## Neubau 110-kV Trasse HT 2001 Frankfurt Nord – Wulkow

## Mast 28F - Mast 32F

| Baufirma | | | | Trassierungsfirma | | Bauherr |
|---|---|---|---|---|---|---|
| 1.Änderung | 23.04.25 | LTB/I.Maut | | Gepr. | | | Profilplan |

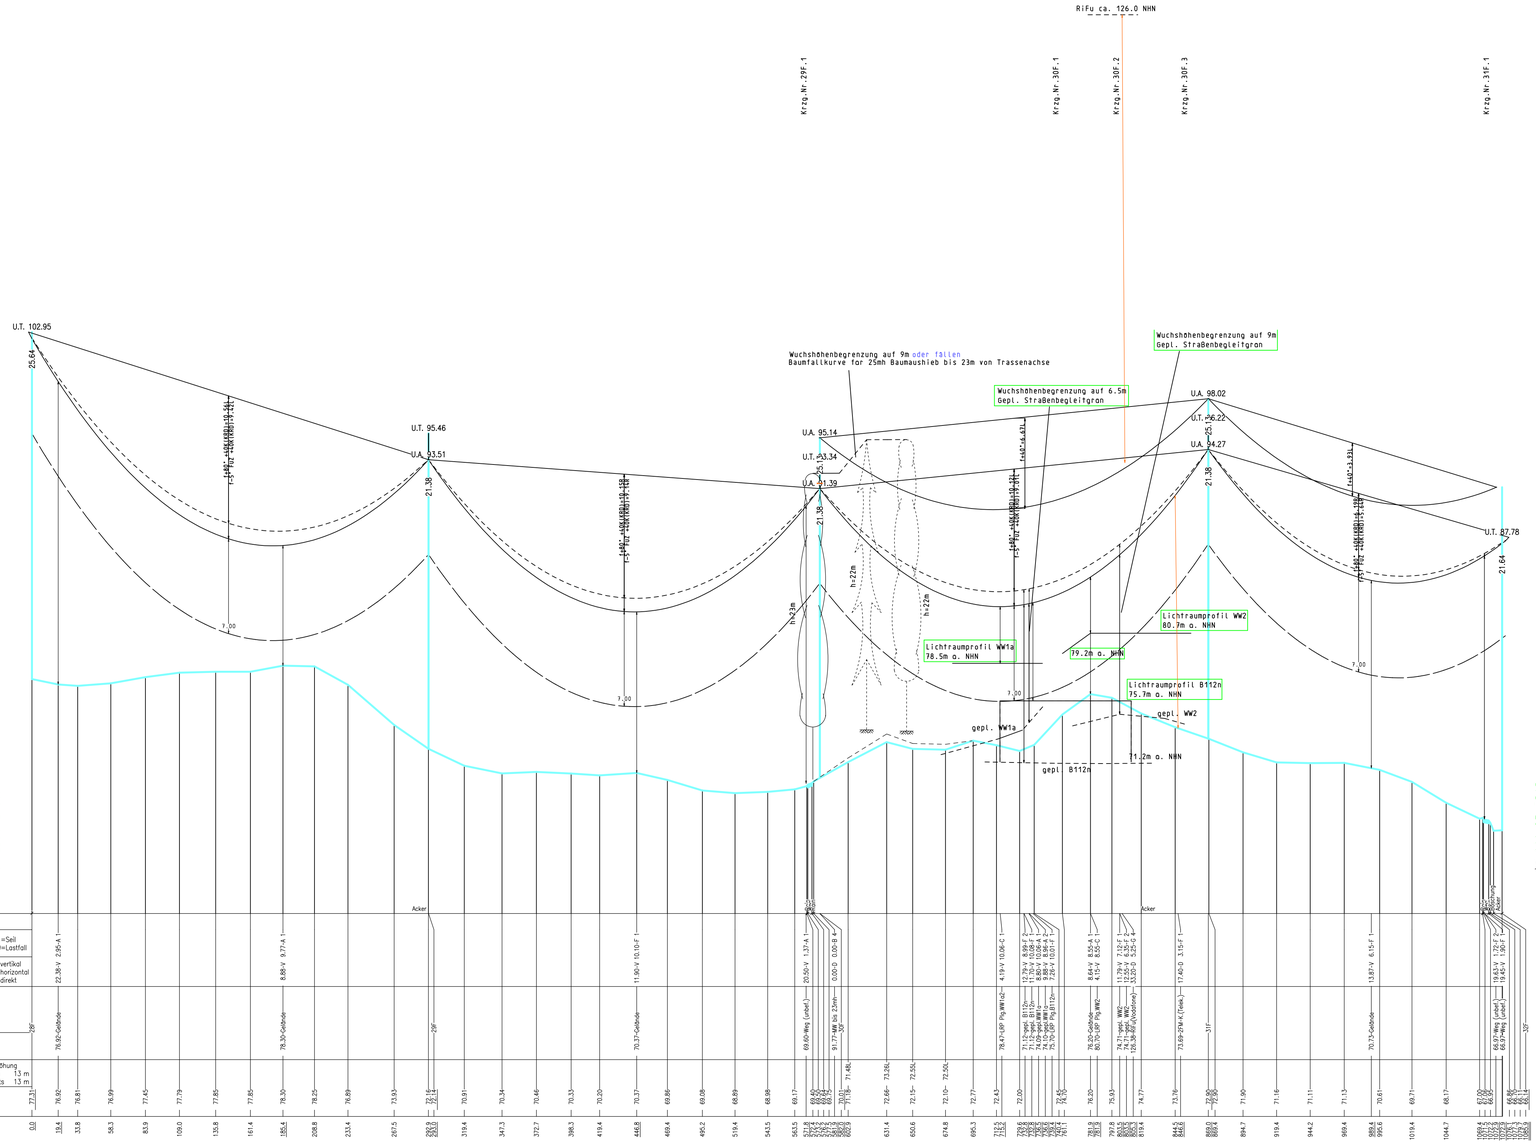
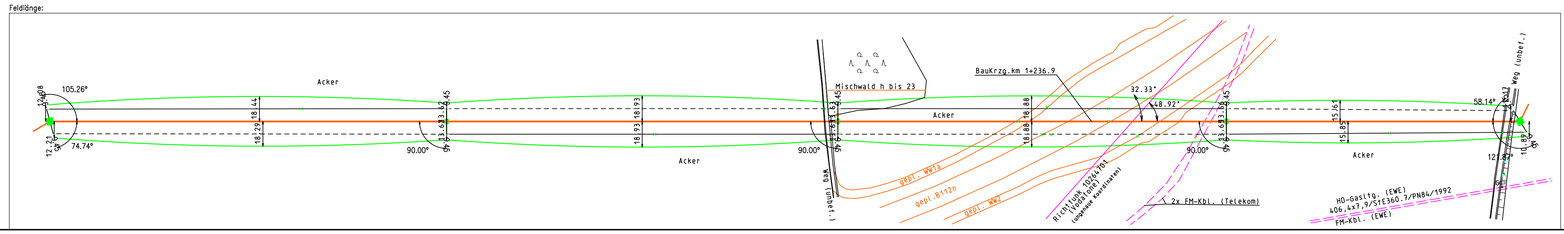
| 28F | (295.5) | 29F | (289.0) | 30F | (287.0) | 31F | (221.9) | 32F |
|---|---|---|---|---|---|---|---|---|
| ~~LWL-Muffe~~ | | | | | | | | LWL-Muffe |

Blaueintragung entspricht 1. Deckblattänderung
Graueintragung entspricht 2. Deckblattänderung
